改善箇所説明図

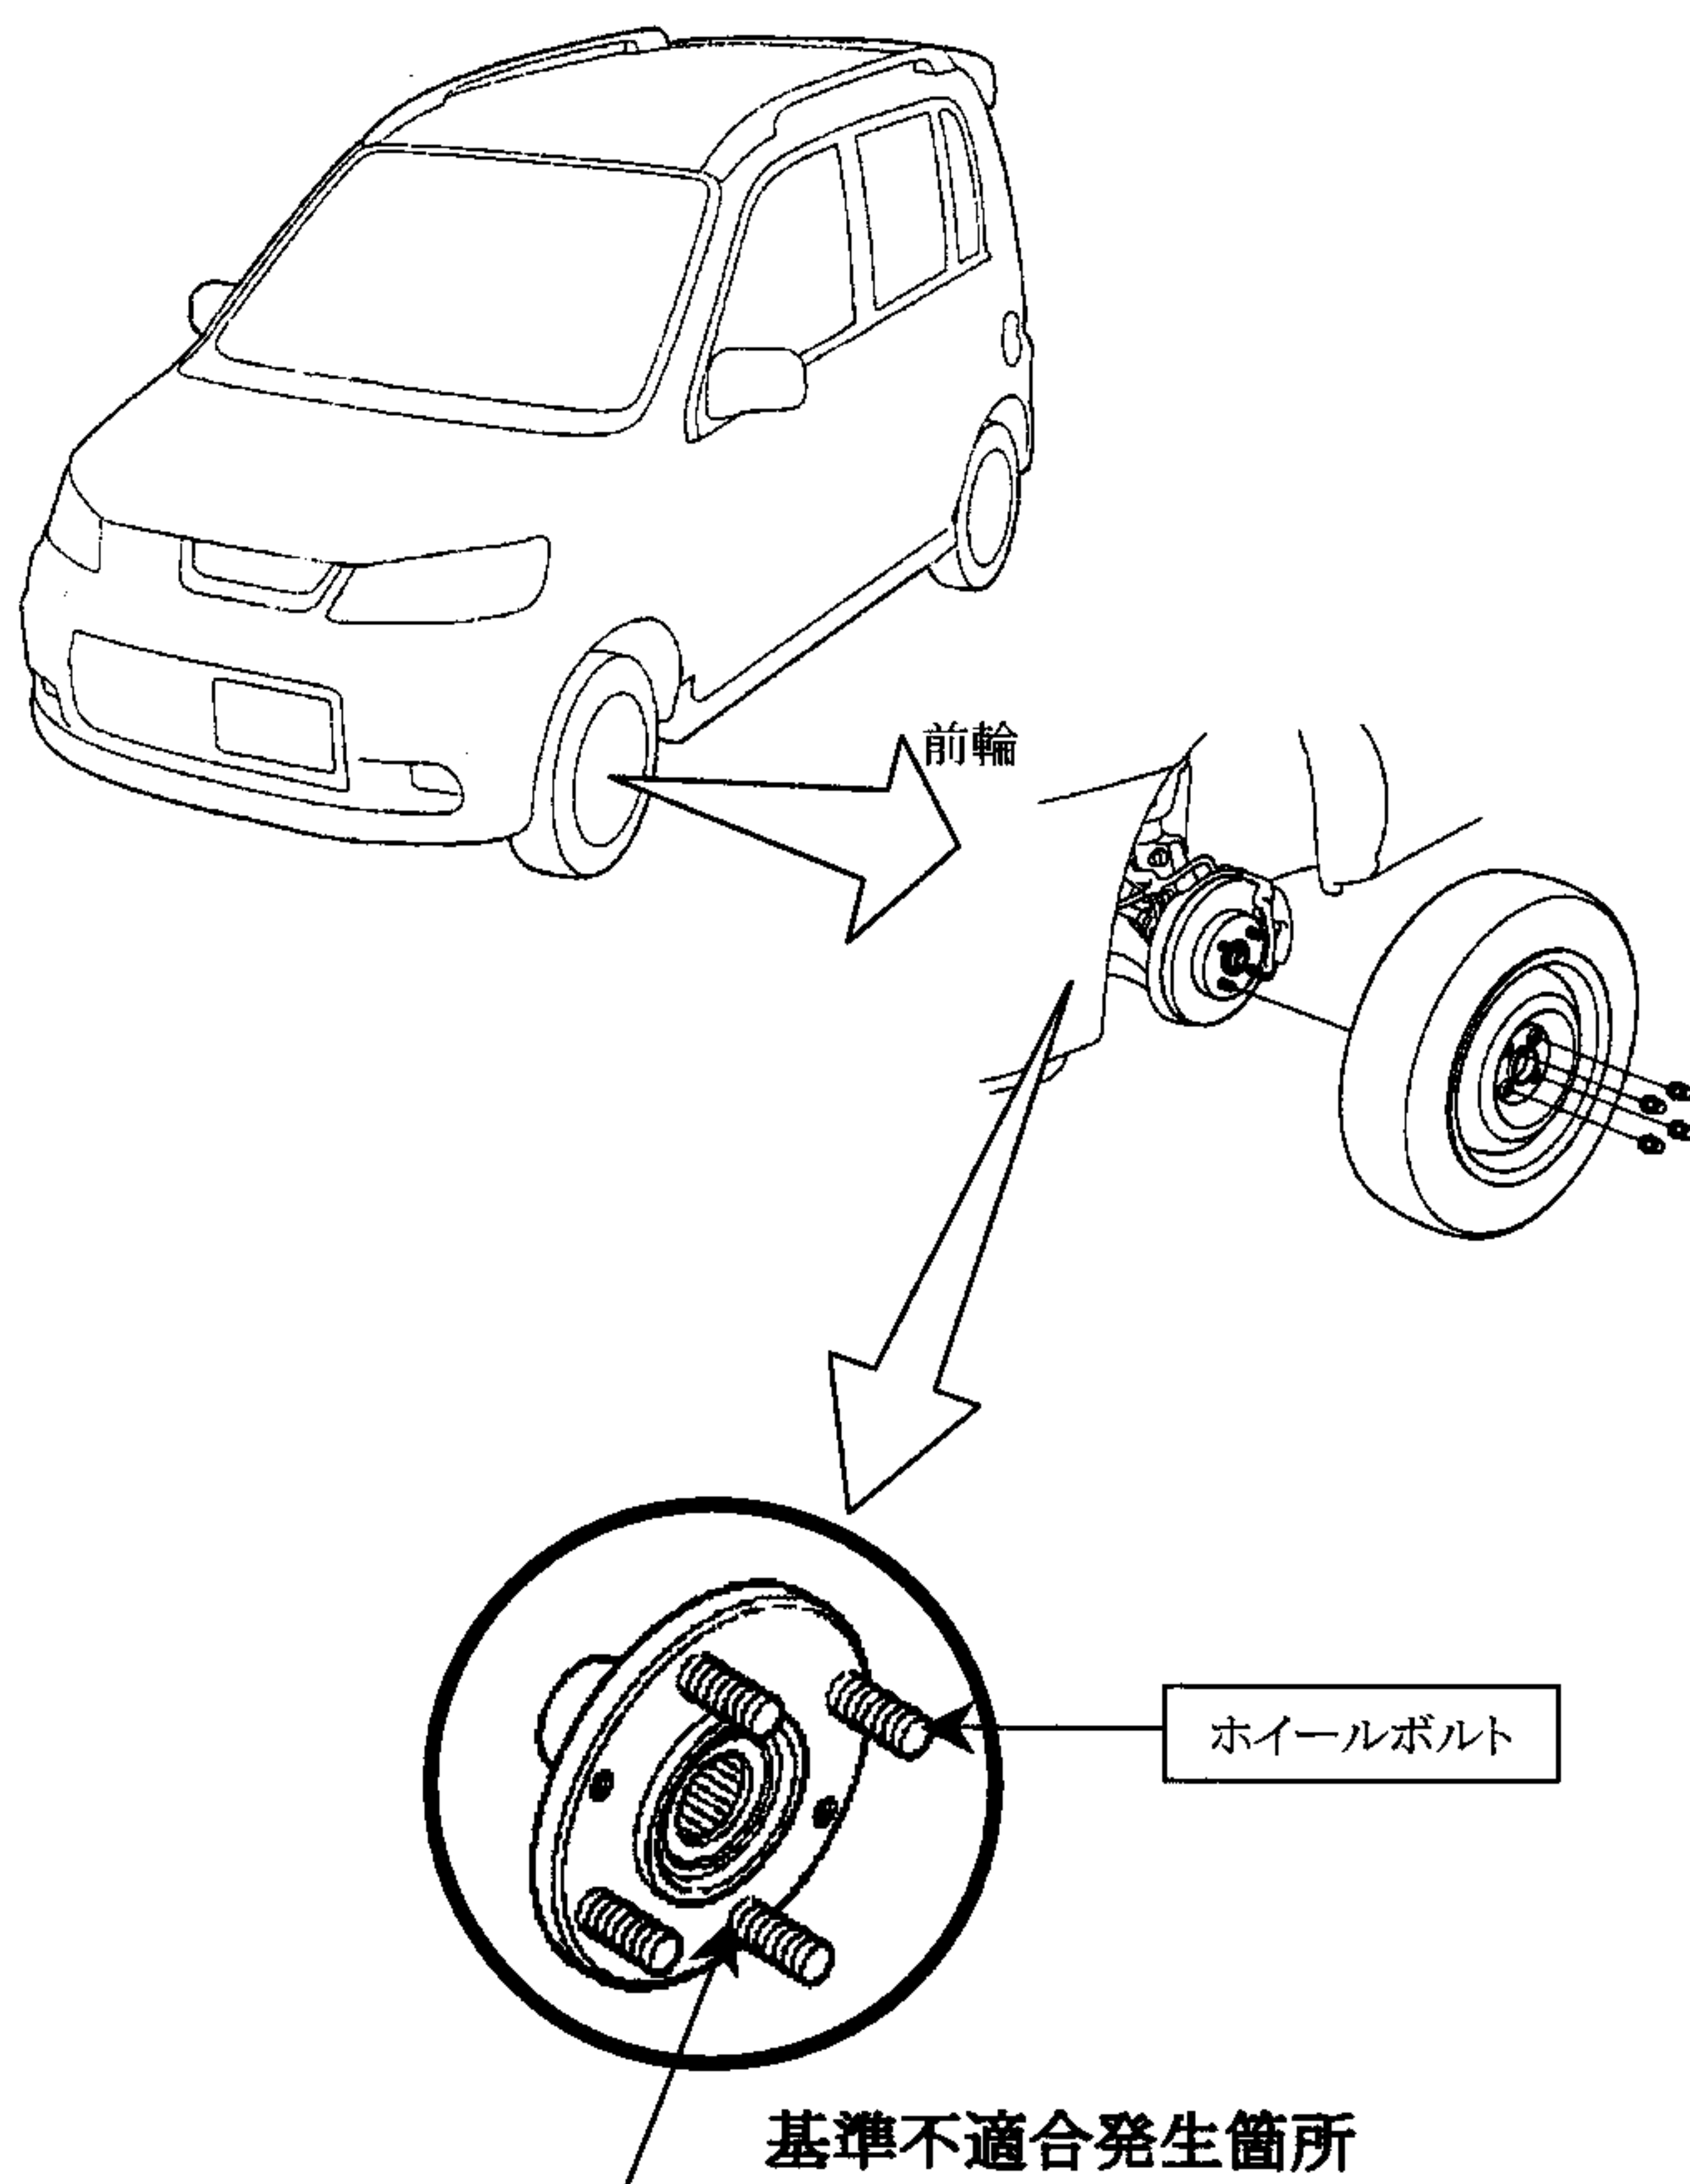
四輪車の走行装置の車輪取り付けホイールボルトにおいて、当該ボルトの熱処理に不適切なものがあるため、そのままの状態で使用を続けると、当該ボルトが折損し、最悪の場合、車輪が脱落するおそれがある。

全車両、前輪のホイールボルトを良品に交換する。

注： は交換部品を示す。

識別：運転席側ドアのドアチェッカー下側取り付けボルト部に黄色ペイントを塗布する。
